RELATORIO CIRCUSTANCIADO

Este relatório cumpre exigência do Ministério Público estadual, notificação nº 0053/2018/01PJ/RRP-PJRRP.

O presente Relatório compõe a Avaliação Técnica Circunstanciada auferida após toda averiguação e análise efetuada na sede da Câmara Municipal de Ribas do Rio Pardo-MS, quanto a acessibilidade, visando o cumprimento das normas previstas no Decreto Federal nº 5.296/04 e na norma NBR 9050 da Associação Brasileira de Normas Técnicas – ABNT. Em atendimento a Notificação nº 0053/2018/01PJ/RRP-PJRRP.

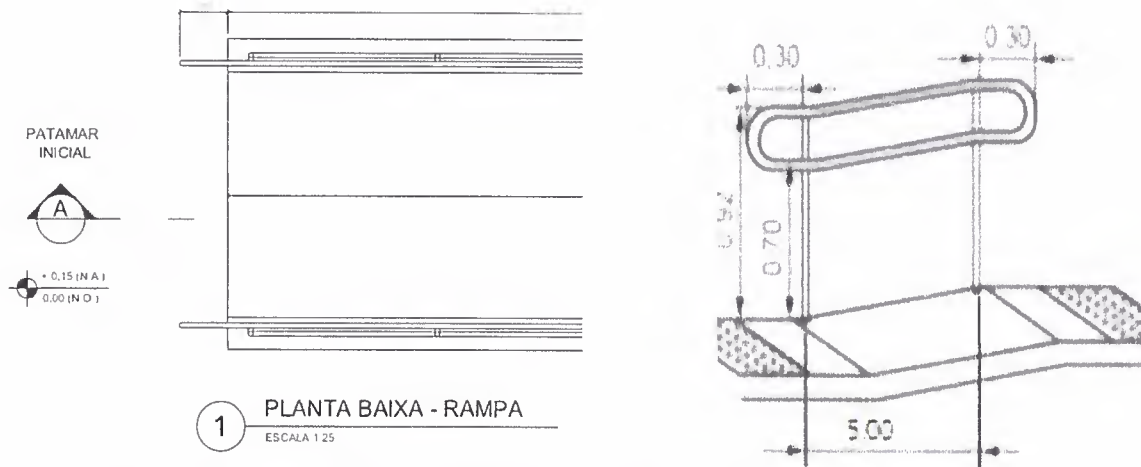
- **Acesso Externo:** Na entrada onde há acesso ao estacionamento interno do edifício o piso de alerta foi instalado de forma inadequada. Recomenda-se que seja instalado piso de alerta no início da situação de risco ou obstáculo

- **Não foi previsto vagas reservadas para pessoas idosas ou Portadores de necessidades especiais.**

- **O Corrimão e o piso tátil de alerta foram instalados de forma inadequada.**

Nos estacionamentos externos ou internos das edificações de uso público ou coletivo, ou naqueles localizados nas vias públicas, devem ser reservadas vagas para pessoas idosas e com deficiência. Os percentuais das diferentes dimensões sinalização de vagas estão definidos em legislação específica. *NOTA as vagas reservadas nas vias públicas são estabelecidas conforme critérios do órgão de trânsito com jurisdição sobre elas, respeitada a legislação vigente.*

O piso de Alerta deve ser instalado no início da rampa, conforme figura acima. E os corrimãos devem ser instalados em rampas e escadas, em ambos os lados, a 0,92 m e a 0,70 m do piso, medidos da face superior até o ponto central do piso do degrau, devem ser contínuos, sem interrupção nos patamares e devem prolongar-se paralelamente ao patamar, pelo menos por 0,30 m nas extremidades, sem interferir com áreas de circulação ou prejudicar a vazão, devem ter acabamento recurvado, ser fixadas ou justapostas à parede ou piso, ou ainda ter desenho contínuo, sem protuberâncias, conforme Figura acima a NBR 9050 traz uma tabela de dimensionamento de rampas, com a inclinação admissível em cada segmento, para inclinação entre 6,25% e 8,33%.

Acesso aos banheiros.

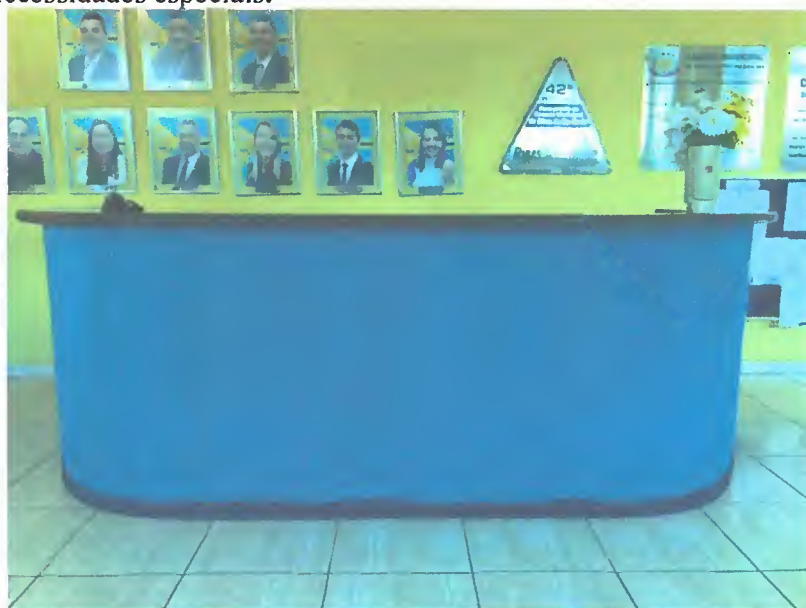
- Ausência de comunicação tátil entre acesso principal do edifício e à distribuição dos principais espaços e circulação como balcão de atendimento, banheiros, auditórios, gabinetes e serviços.

- Layout do mobiliário deve ser colocado de modo a garantir a circulação e não devem impedir a livre passagem, sobretudo de modo que não possam provocar incidentes com pessoas com deficiência

2.3.1) Balcão de Atendimento:

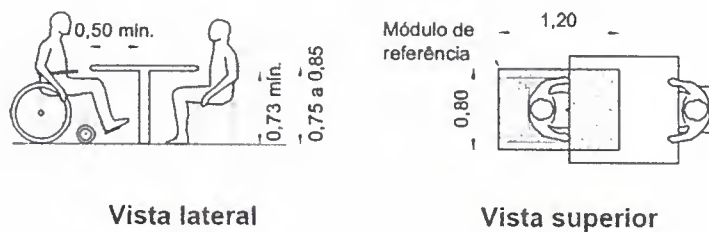
- O balcão de atendimento existente na edificação não está adequado ao atendimento a pessoa portadora de necessidades especiais.

De acordo com a NBR 9050 item 9.3.1.4 Deve ser assegurado altura livre sob o tampo de no mínimo 073m. Com profundidade livre mínima de 0,50 cm, de modo que a P.C.R, tenha a possibilidade de avançar sob a mesa ou superfície.

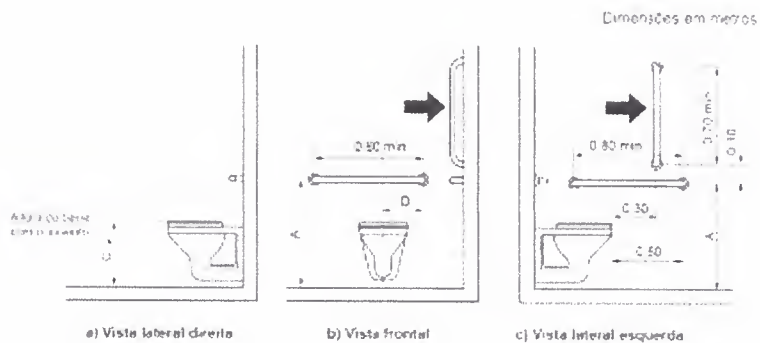
- Banheiro do uso PNE possuem as barras de apoios instaladas, porem falta a barra de apoio vertical conforme normatizado

No Item 7.7.2.2 da ABNT 9050 normatiza que Junto à bacia sanitária, quando houver parede lateral, devem ser instaladas barras para apoio e transferência. Uma barra reta horizontal com comprimento mínimo de 0,80 m, posicionada horizontalmente, a 0,75 m de altura do piso acabado (medidos pelos eixos de fixação) a uma distância de 0,40 m entre o eixo da bacia e a face da barra e deve estar posicionada a uma distância de 0,50 m da borda frontal da bacia. Também deve ser instalada uma barra reta com comprimento mínimo de 0,70 m, posicionada verticalmente, a 0,10 m acima da barra horizontal e 0,30 m da borda frontal da bacia sanitária.

Quadro na entrada do auditório.

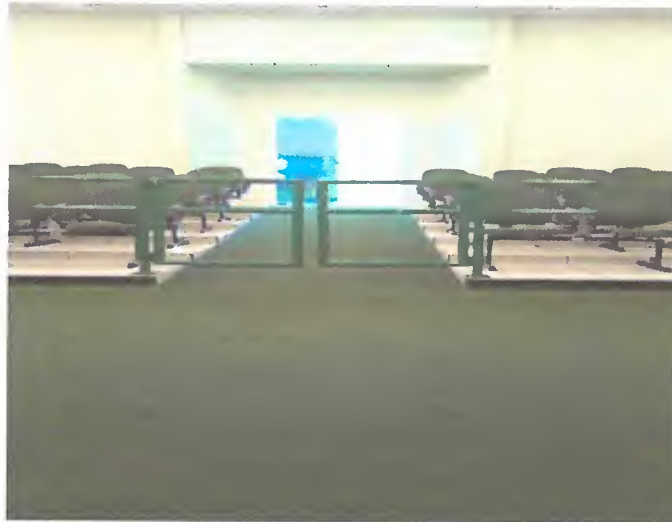
Foram reservados espaços para uso exclusivo de cadeiras de rodas no auditório juntos com as poltronas e fora da circulação e em local de boa visibilidade, porém o acesso ao local ficou prejudicado devido ao obstáculo (um quadro) dificultando a abertura da porta para foyer.

A porta ao abrir para foyer é impedida por um quadro instalado na entrada do auditório.
